**AVIS RELATIF À LA PROTECTION
CONTRE LES EVENTUELS EFFETS NOCIFS ET NUISANCES
PROVOQUÉS PAR LES RAYONNEMENTS NON IONISANTS
GÉNÉRÉS PAR DES ANTENNES ÉMETTRICES STATIONNAIRES**

Commune : CHARLEROI - Exploitant : CITYMESH

Référence exploitant : HT03989_A

Rapport n° 1477 / 2025

Figure 1 : Vue en plan des lieux de séjour et des points de contrôle

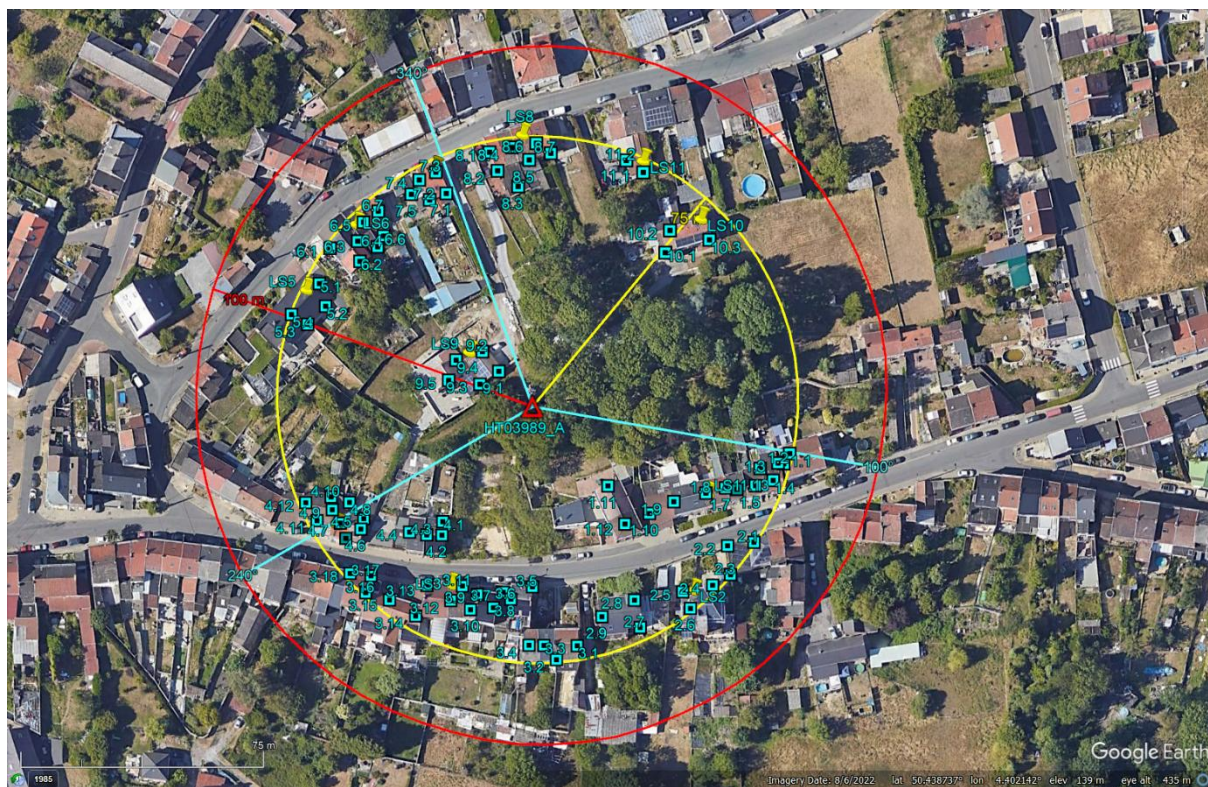
Les fréquences d'émission, la puissance rayonnée par chacune des antennes et leur gain permettent de déterminer le rayon de la zone à analyser. Tout dépassement de la limite par installation est exclu en dehors de cette zone. Le tableau 2 reprend les 35 LS² pour lesquels l'indice d'exposition est le plus élevé. Les différentes colonnes indiquent :

- le numéro du point de contrôle repris sur un des plans de la figure 1;
- le numéro du LS dans lequel se trouve le point de contrôle de la 1^{ère} colonne ;
- l'atténuation d'obstacle prise en compte pour le calcul de l'indice d'exposition dans le LS ;
- le résultat du calcul de l'indice d'exposition.

En ce qui concerne les antennes de l'installation mentionnées dans le tableau 1, la distance maximale à laquelle la limite pourrait être atteinte, à l'extérieur, est égale à 93,1 m. S'il n'y a pas de LS à une distance inférieure, les antennes respectent forcément la limite d'immission.

Dans le cas des LS situés à l'intérieur des bâtiments, une atténuation d'obstacle est prise en compte et il en résulte que la distance maximale à laquelle la limite pourrait être atteinte se réduit à 66,4 m.
